改善箇所説明図

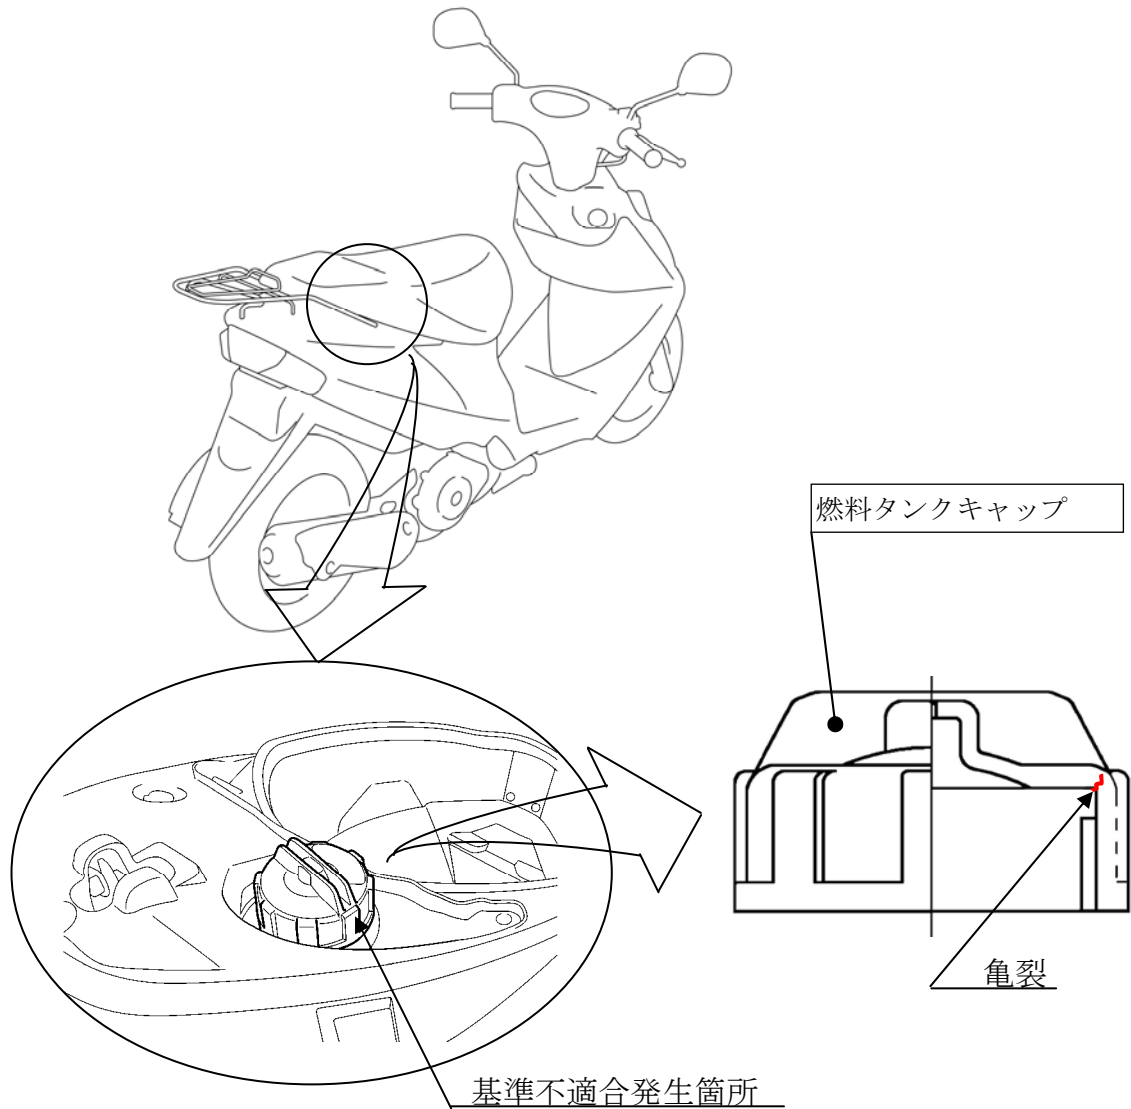
燃料タンクキャップの形状が不適切なため、亀裂が発生するものがある。そのため、開閉操作の繰り返しにより当該キャップの亀裂が進行し、そのまま使用を続けると燃料が漏れるおそれがある。

全車両、燃料タンクキャップを対策品と交換する。

識別：当該タンクキャップに白色ペイントを塗布する。
